*Blau (kursiv): Einwendungen der Bürgerinitiative*

## **Ergänzenden Einwendungen zum** **Planfeststellungsverfahren 5. Planänderung für den** **sechsstreifigen Aus- und Neubau der Bundesautobahn** **A8 Karlsruhe – München zwischen Mühlhausen und** **Hohenstadt**

**Abb. 6-8: Lage der Monitorpunkte im Untersuchungsgebiet Gosbachtalbrücke (G2)**

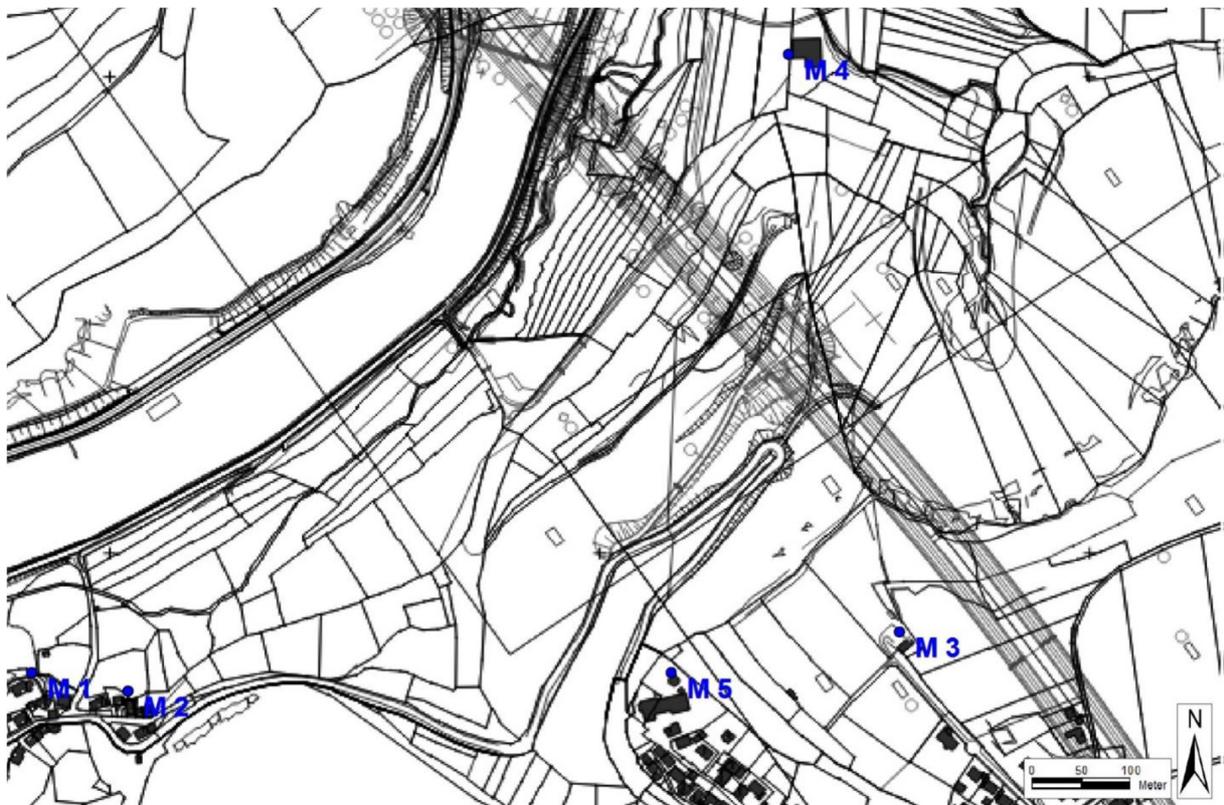
*Leider werden auch nur für diese Punkte die Immissionswerte angegeben.*

*Auch wird bei den Stickstoffdepositionen in FFH-Gebiete das Unterschreiten des sogenannten Abschneidekriteriums von  $0,3 \text{ kg N}/(\text{ha} \cdot \text{a})$  bezweifelt. Dies insbesondere deshalb, weil, wie unter 3.) dargelegt, falsche Verkehrszahlen angesetzt wurden. Auch das FFH-Gebiet der Gos wird zwar textlich erwähnt, ist allerdings nach dem Luftschadstoffgutachten nicht gefährdet, obwohl die Gos unmittelbar unter der geplanten Brücke liegt. Abb. 7-3 zeigt die Depositionsbelastung im Bereich der Gostalbrücke in Höhe des Fahrbahnniveaus. Das schmale schraffierte Band ist das FFH-Gebiet der Gos.*

**Abb. 7-3: Änderung der Stickstoffdeposition durch den Ausbau der A8 Gosbachtalbrücke**

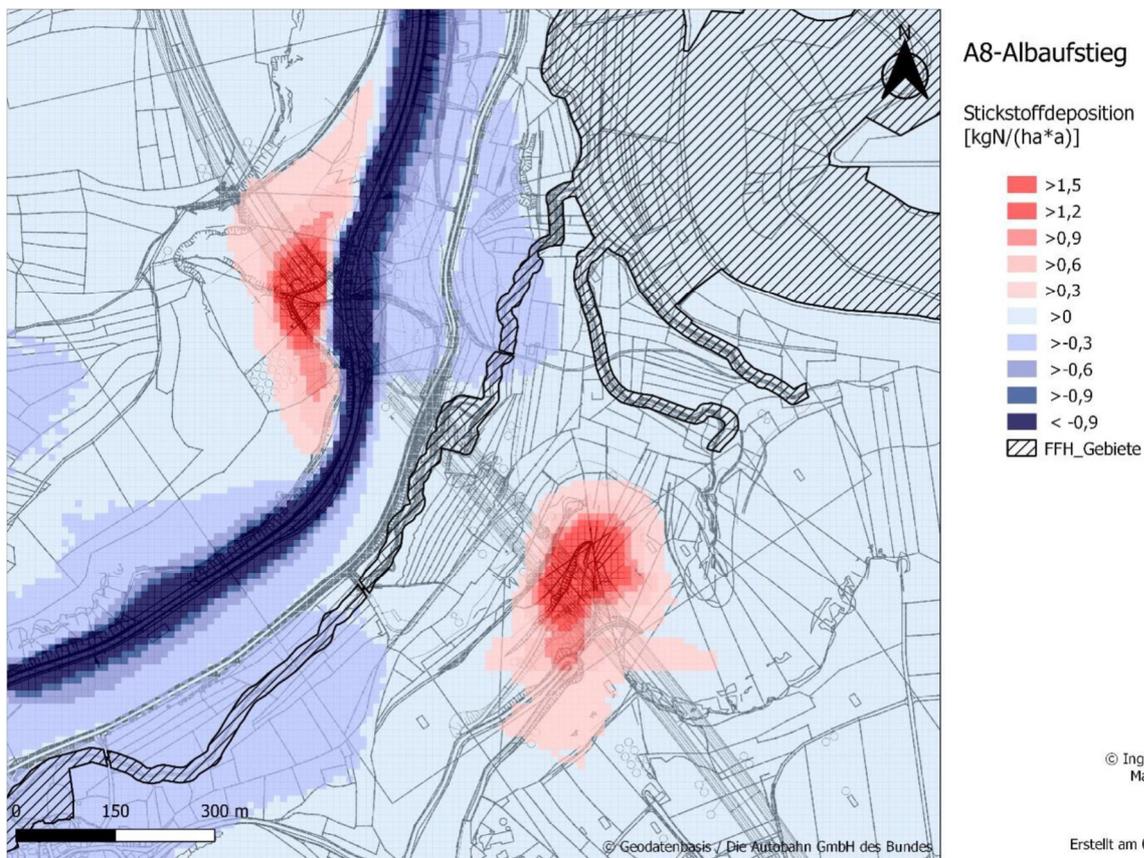
*Demgegenüber sieht man in Abb. 4-5, das auch im Bereich der Gostalbrücke nicht unerhebliche Stickstoffmengen emittiert werden. Die aber zu keiner nennenswerten Stichstoffdeposition in der näheren oder weiteren Umgebung der Brücke führen sollen.*

*FFH-Schutzgebiete (blau)*

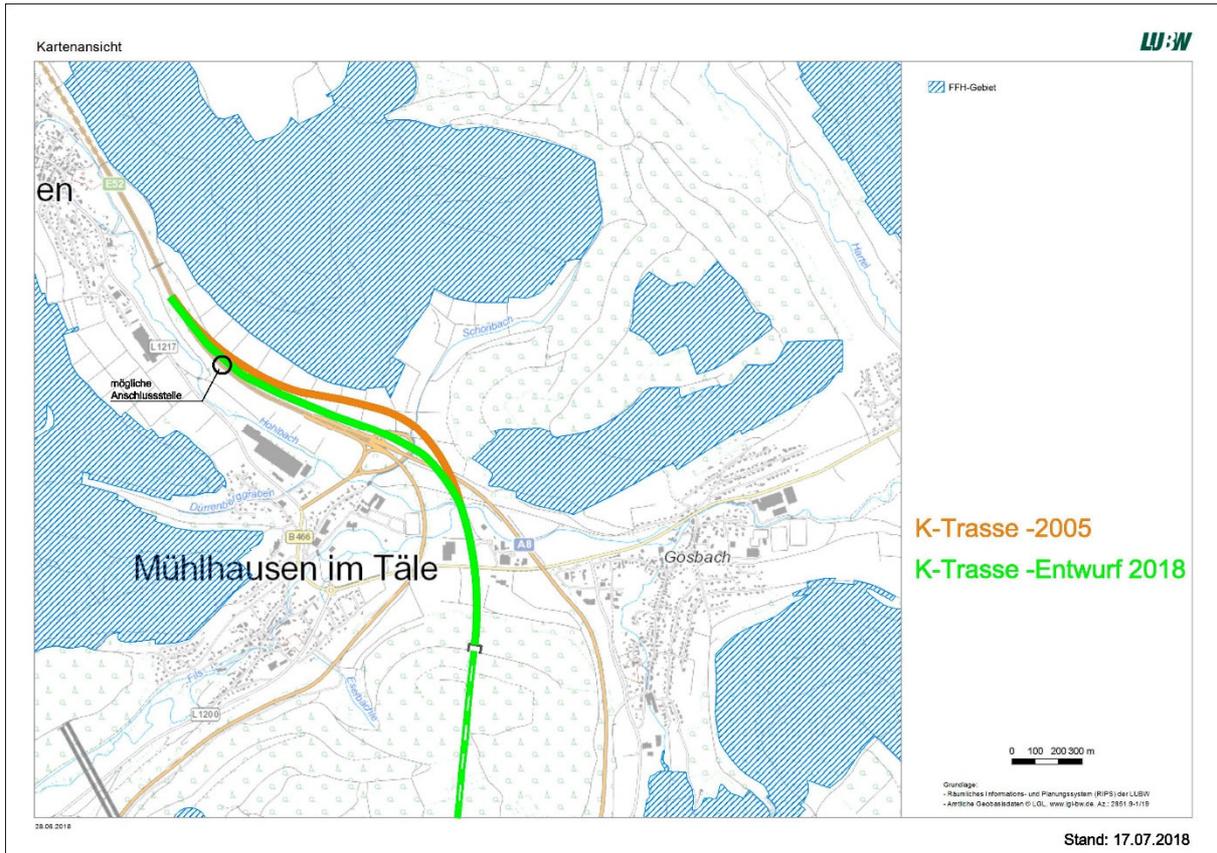
*Es ist und es war noch nie ein FFH Gebiet von den K-Trassen betroffen (siehe nachfolgende Abbildung). Dies musste das RP Stuttgart im Erörterungstermin im September 2019 eingestehen. Als Folge des unberechtigten Ausschlusses der K Trassen wurde sowohl der oberen als auch der unteren Naturschutzbehörde als einzig machbare Variante nur die E-Trasse vorgelegt, mit der Folge, dass beide Behörden „zähneknirschend“ der E-Trasse zustimmten. Wir gehen davon aus, dass damit gegen § 45 Abs.7 Satz 2 des BNatSchG verstoßen wurde. Außerdem sind wir der Meinung, dass der Ausschluss der K-Trasse wegen Beeinträchtigung des FFH-Gebietes einen eindeutigen Abwägungsfehler darstellt.*

*Wir fordern eine unabhängige Überprüfung der K18-Trasse und K23-Trasse, da der Ausschluss mit den benannten Kriterien nicht gerechtfertigt ist.*

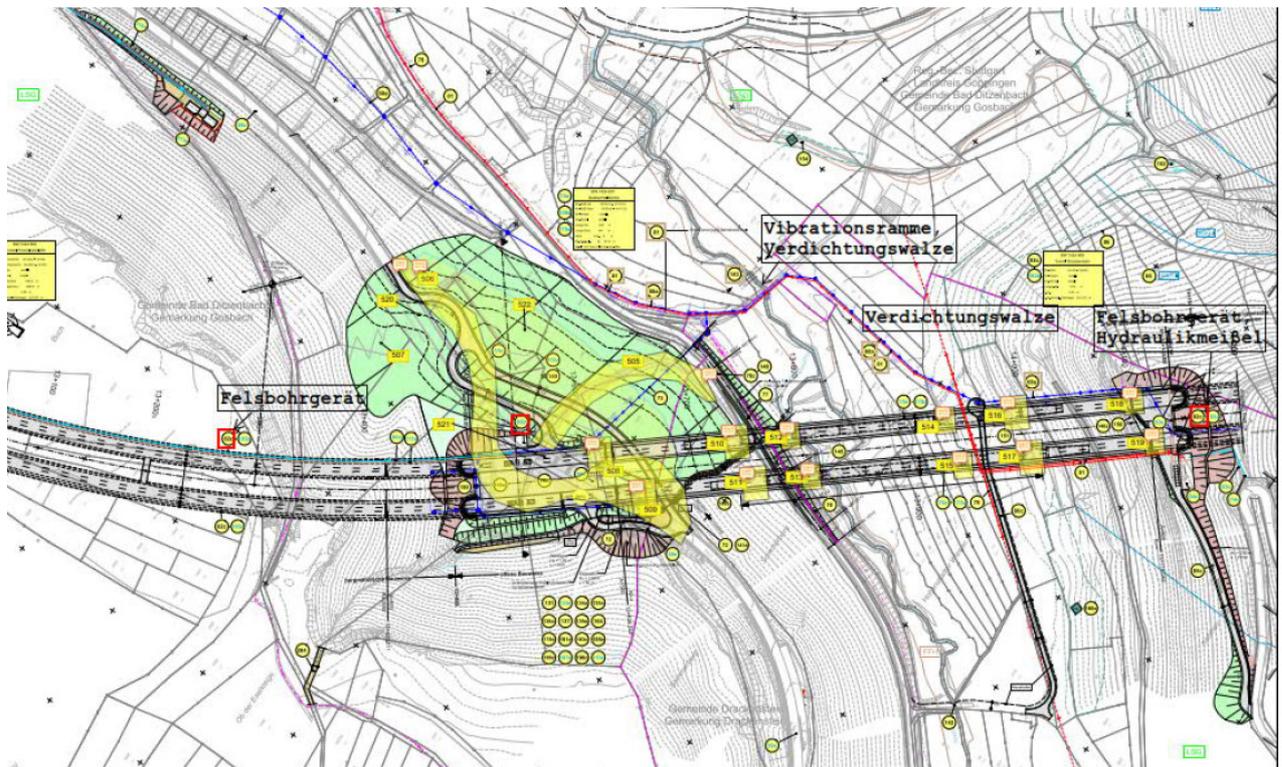
*Gemäß den Planunterlagen A 4 und A 14 greifen die Maßnahmen Nummer 512 und 513 in das FFH-Gebiet Filsalb entlang des Bachlaufes der Gos ein. **Was so nicht statthaft ist. Was genau wird dort gemacht.***

*Wie wirken diese Fundamente im Gostal auf das Grundwasser und auf dessen Zufluss zum FFH Gebiet Filsalb Bachlauf der Gos ein? Es bestehen diffuse Quellen und Wasserzuläufe zur Gos.*

*Wie beeinflussen die Erschütterungen der Meißelbagger, der Sprengungen und der Einsatz Erschütterung auslösender Geräte die Standfestigkeit der landschaftsprägenden Felsenmassive an der darüber liegenden Albkante bei Oberdrackenstein?*

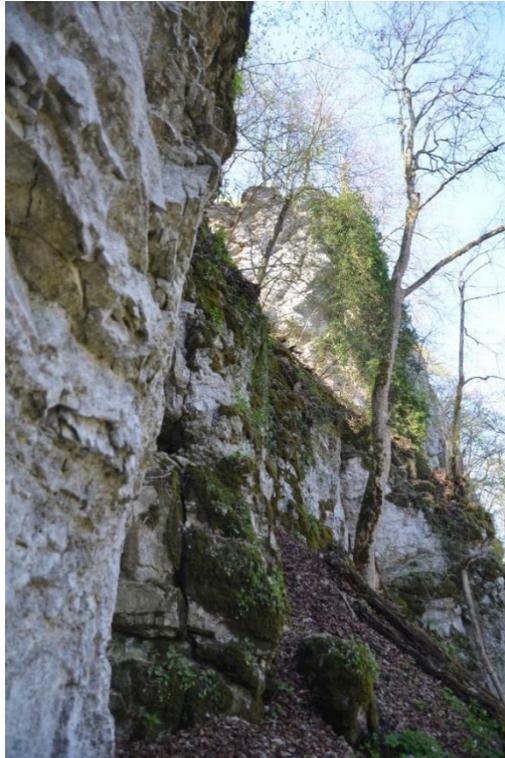
*Diese Felsen bei Oberdrackenstein stellen eine sehr besondere Naturerscheinung des Albraufs dar, sind von wesentlicher landschaftsprägender Bedeutung und gehören zu der dortigen landschaftlichen Identität. Hier werden sie „Rabenfelsen“ genannt.*

***Wir fordern die Bewahrung dieser landschaftsprägenden Felsmassive und den Bau einer landschafts- und naturschonenderen Autobahntrasse und nicht die E-Trasse.***
